Betr.: **Bebauungsplanverfahren 09/006 /alt 5670/022)**  
**Am Scheitenwege Süd –**

hier : **Beteiligung gemäß § 4 Abs. 2 BAUGB**  
**Ihr Schreiben vom 30.04.2014 to**

**Bebauungsplanvorentwurf 5670/022**  
**„Am Scheitenwege Süd“**  
*ÖFFENTLICHE FLÄCHEN*  
**hier: Potentielle Versickerungsflächen**  
M 1:1.000      Stand: 05.12.2013

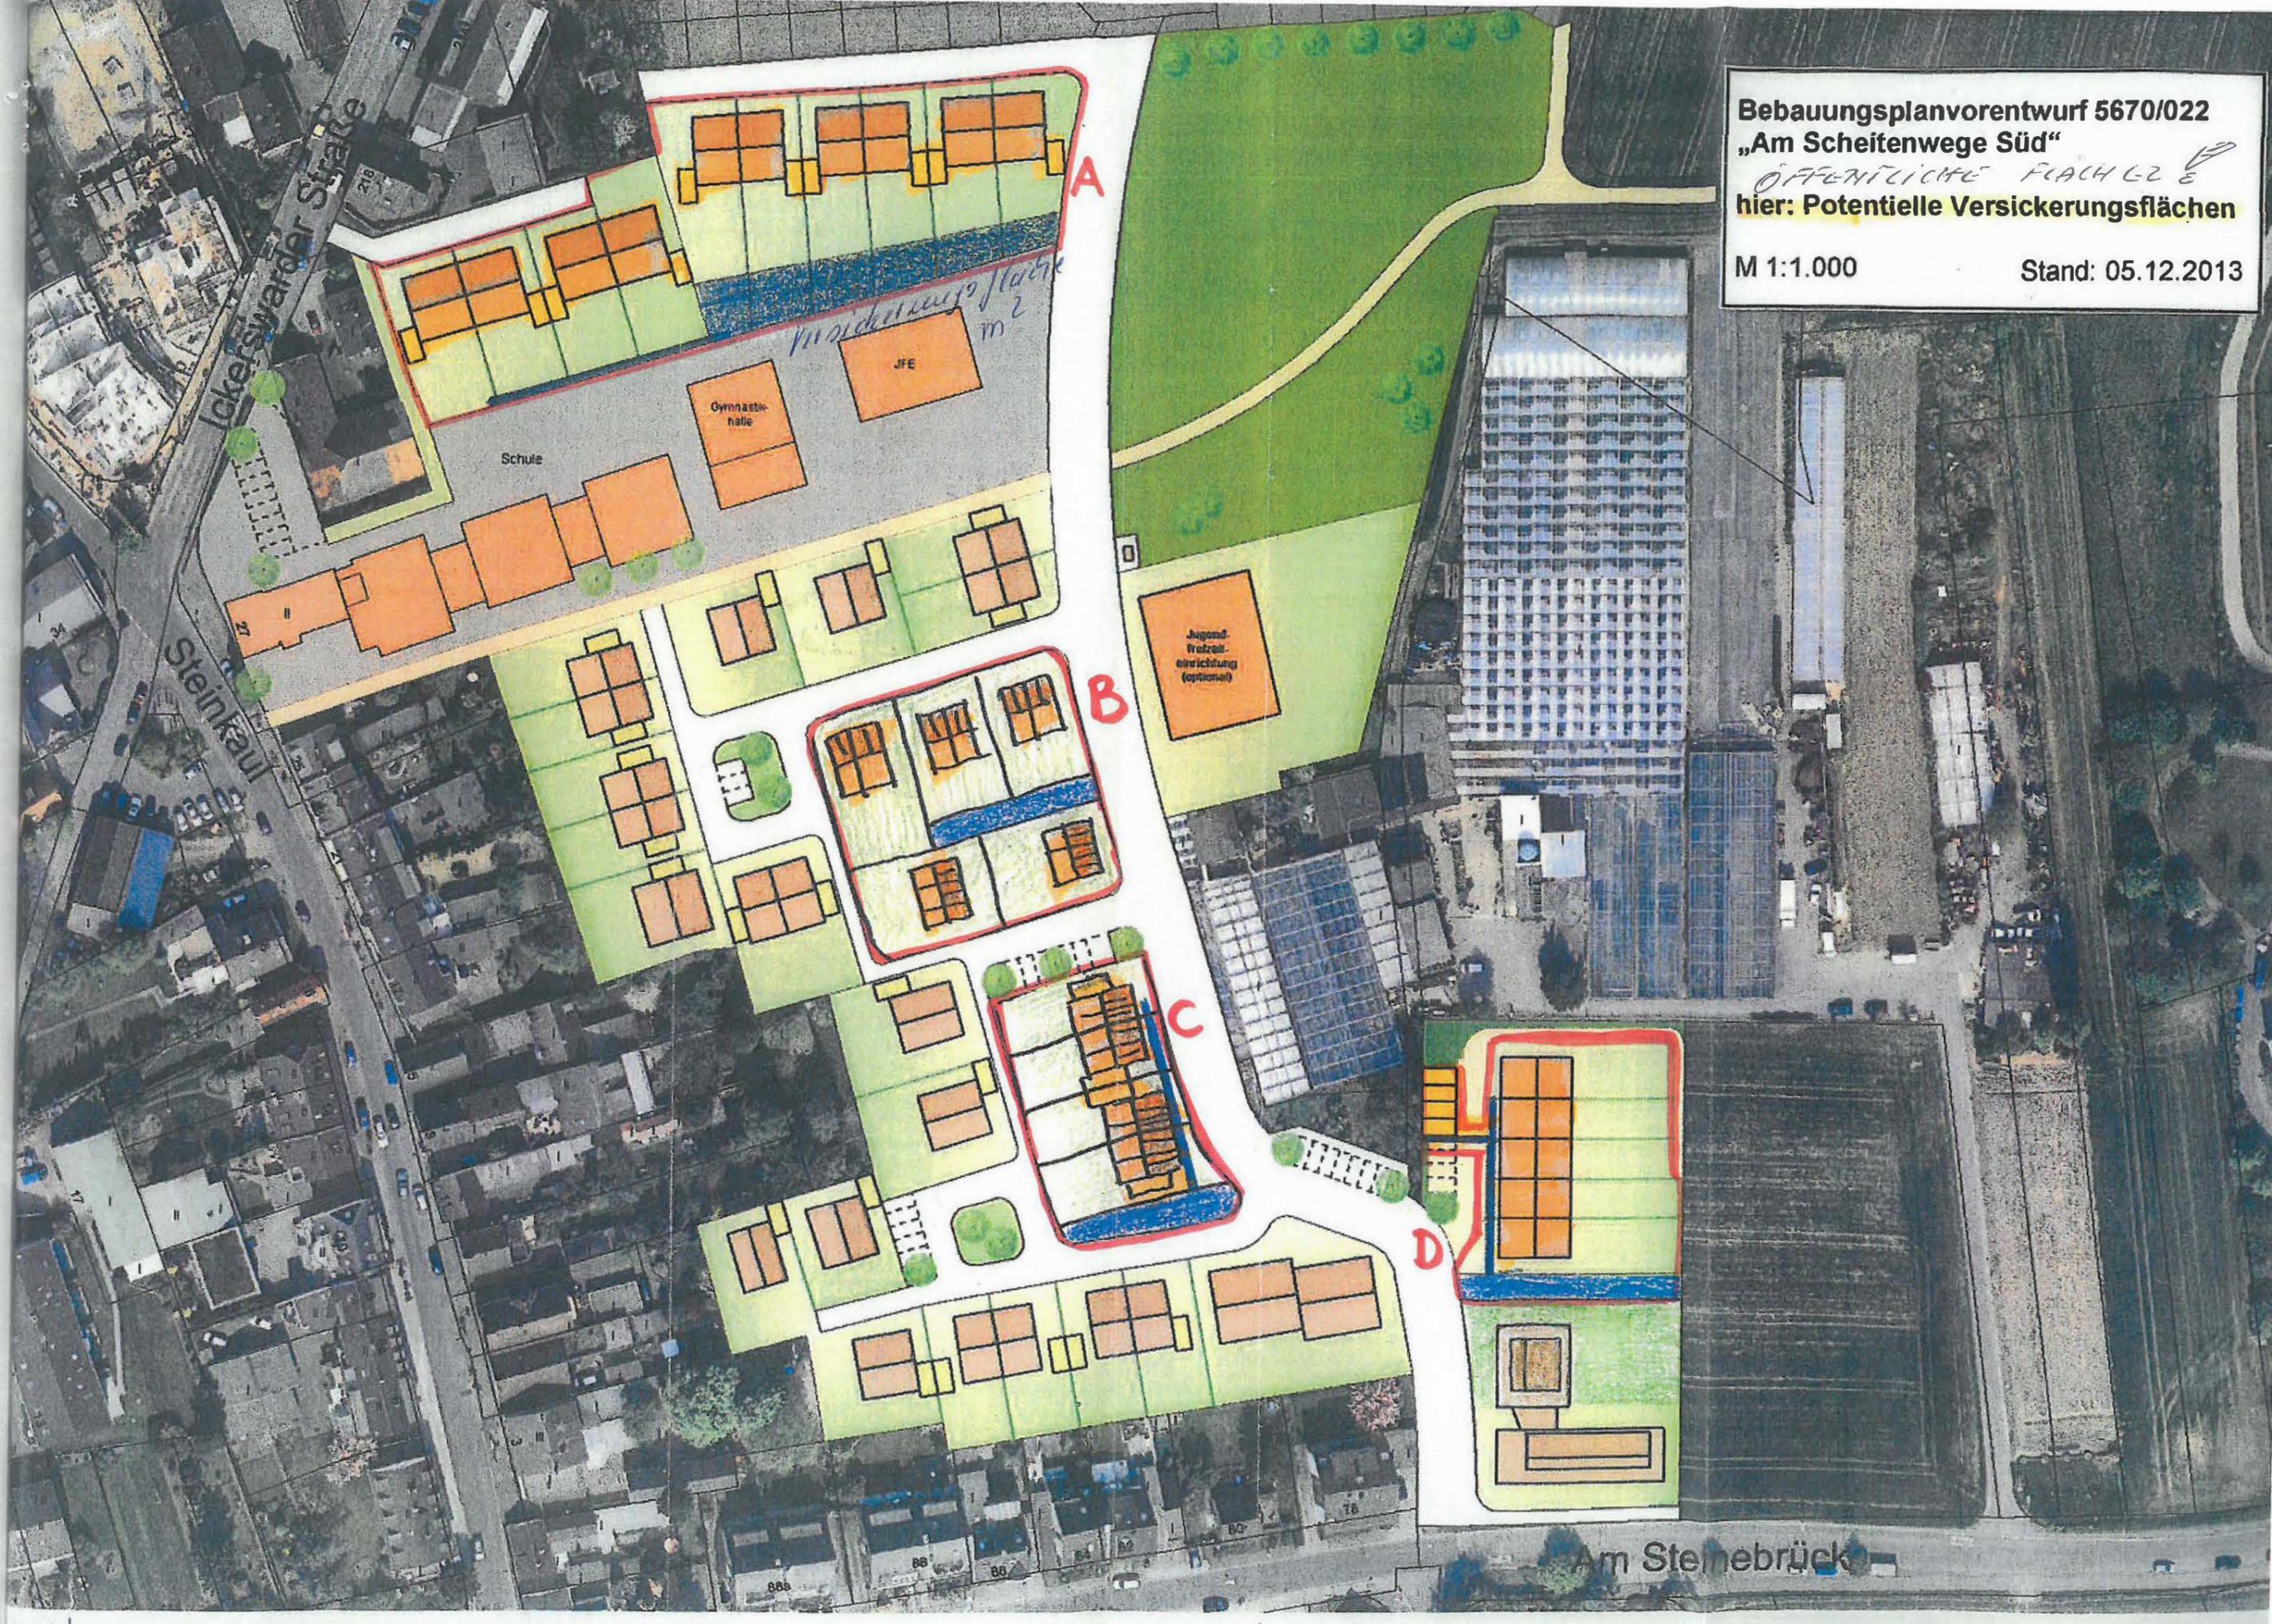
Zum Schutz der Versickerungsmulden und zur Abgrenzung zu den privaten Grundstücken sind Zäune ohne Türen festzusetzen. Die Mindesthöhe, gemessen an der Muldenoberkante, darf 1,00 m nicht unterschreiten. Die Zuleitungen und Einleitung in die Versickerungsmulden sind über offene Ableitungsrinnen vorzunehmen und festzusetzen. Siehe beigefügten Konzeptplan zur Regenwasserversickerung.
